Nazwa postępowania: Przebudowa ciągu pieszego wzdłuż drogi wojewódzkiej 367 na odcinku między ulicą Zamkową a ulicą Słoneczną w Czarnym Borze (powtórzone 2)

Numer referencyjny postępowania: GKR.272.60.2.2024.NJ

WYJAŚNIENIA I ZMIANA TREŚCI SPECYFIKACJI WARUNKÓW ZAMÓWIENIA – dalej: SWZ

PRZYKŁADOWE SŁUPKI – SCHEMAT:

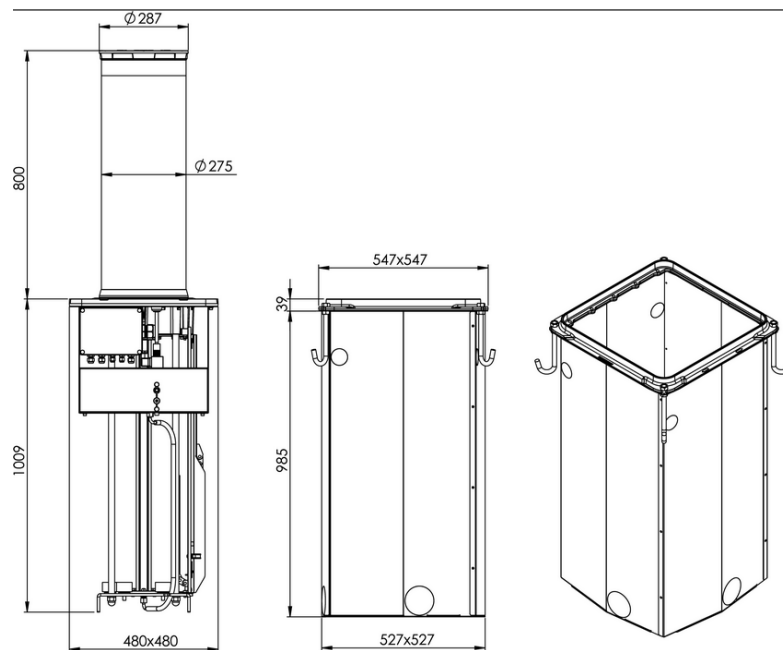
Pytanie 13	Proszę o potwierdzenie wymaganych wymiarów słupków blokujących, wymiary słupka w załączniku do sst i na rysunku detalu różnią się
Odpowiedź	Zamawiający doprecyzowując opis przedmiotu zamówienia potwierdza, że słupki są automatyczne wg detalu. Poniżej szczegółowy opis: 1) zmiana ilości słupków automatycznych – w dokumentacji projektowej oraz przedmiarze robót: <ul style="list-style-type: none">- ilość 6 słupków – zostaje zmieniona na 5 słupków,- od strony ul. Słonecznej pozostają 3 słupki, natomiast od strony ul. Zamkowej zamontowane zostaną 2 słupki,- przy krawędzi ciągu na terenie przyległego zieleńca ustawione zostaną bloki (głazy) z melafiru; 2) słupki automatyczne – opis produktu: <ul style="list-style-type: none">- automatyczny słupek drogowy z wbudowaną pompą hydrauliczną o wymiarach 700 - 820 mm (wysokość) i 6 mm (grubość), średnica 250 – 30 mm,- słupek drogowy stalowy ocynkowany malowany proszkowo w kolorze czarnym ciemnoszarym - RAL 9005 (farba mikrostrukturalna),- wyposażone w diody LED i pasek odblaskowy,- skrzynka fundamentowa i słupek zgodne z normą EN124 (odporność na nacisk 25T),- regulowana i niezależna pompa hydrauliczna w każdym słupku,

- centrala sterująca,
- w przypadku awarii zasilania 230V słupek pozostaje w pozycji podniesionej – możliwe ręczne opuszczenie,
- możliwość pracy awaryjnej bez zasilania 230V za pośrednictwem zasilacza UPS – wykonanie odpowiedniej instalacji elektrycznej,
- funkcja WSZYSTKIE W GÓRĘ – WSZYSTKIE W DÓŁ, KROK-PO-KROKU dla jednego słupka lub dla wszystkich słupków,
- ogrzewanie skrzynki fundamentowej oraz sygnalizator akustyczny.
